最新版 推奨代替品ガイド

温度調節器

形E5AN-Q□□P-FLK

資料No. GSCC-291A

■外形寸法図

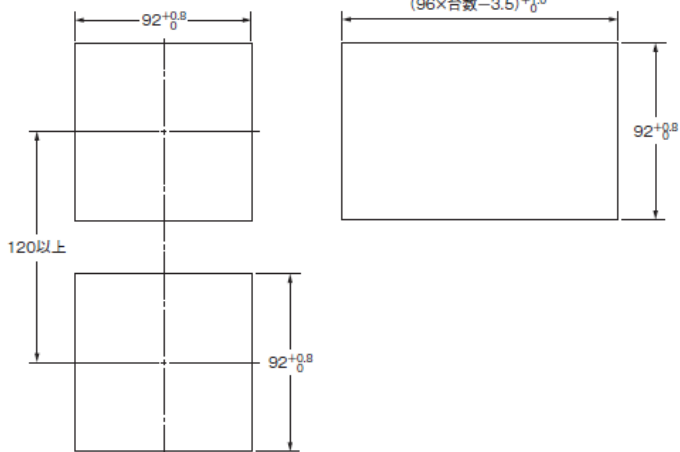
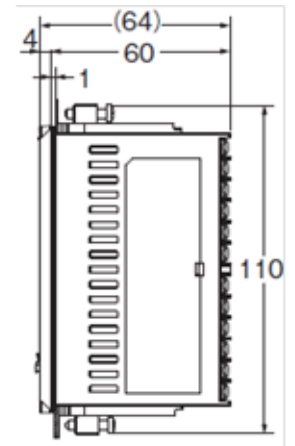
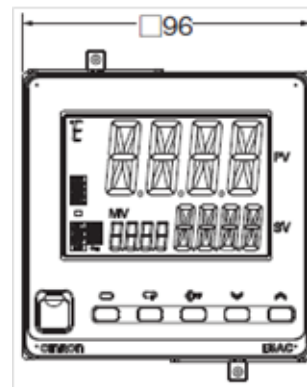
- ・入力サンプリング周期が 500ms から、50ms に向上します。
- ・奥行き寸法が短くなります。

左記と同じ寸法です。

■端子配置

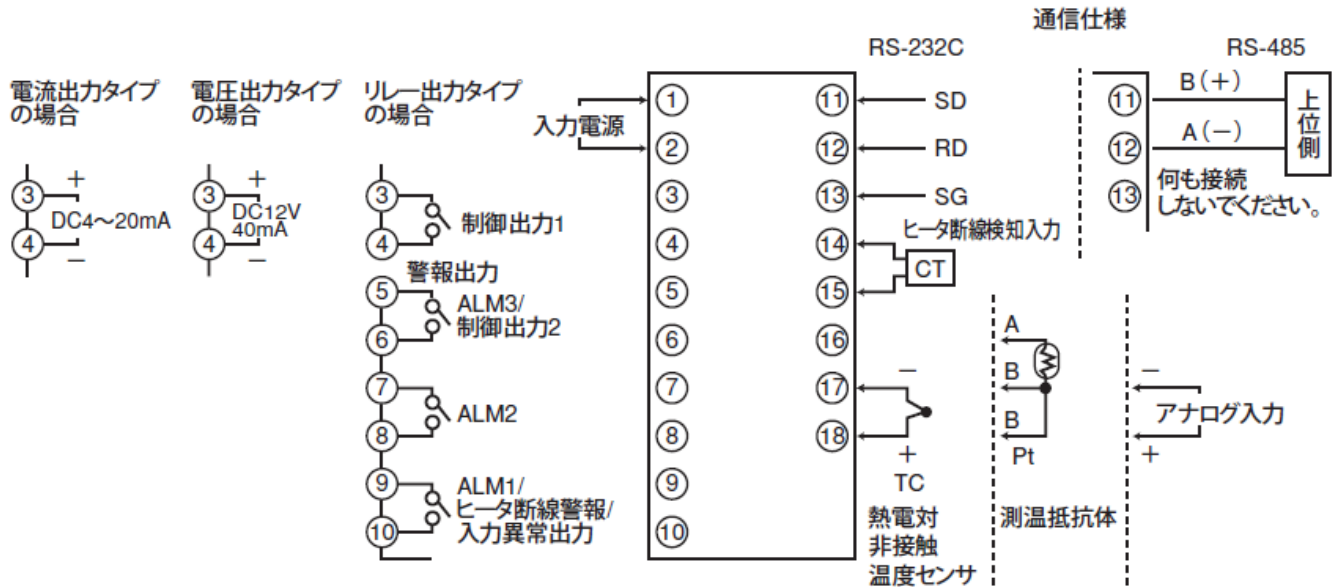
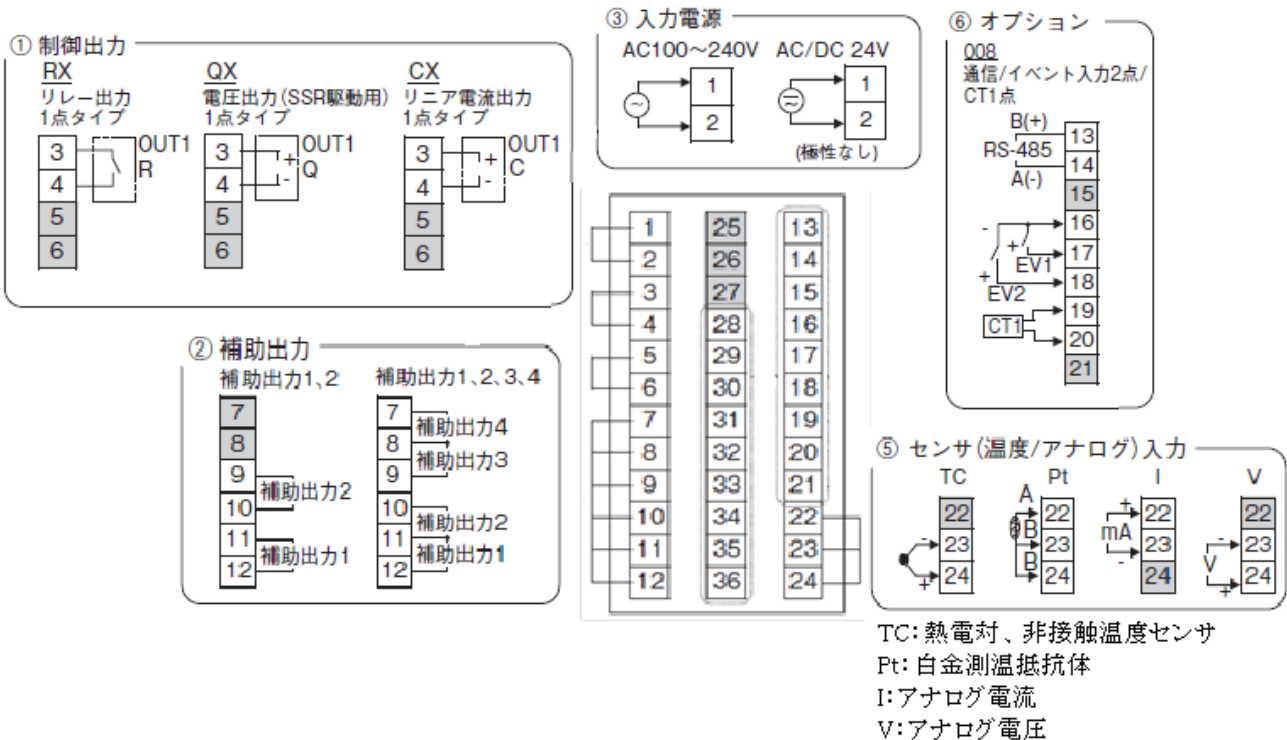
- ・端子サイズが M3.5 から、M3 に変わります。圧着端子は、M3 または M3.5、外幅 5.8mm 以下のものが使用できます。外幅 5.8mm より大きい圧着端子をお使いの場合には、付け替えをお願いいたします。
- ・端子配置が異なります。
- ・入力仕様のマルチ化にともない、入力種別の設定値が変わります。
(形 E5AC は、工場出荷時、K 熱電対 : -200~1300℃に設定されています)。
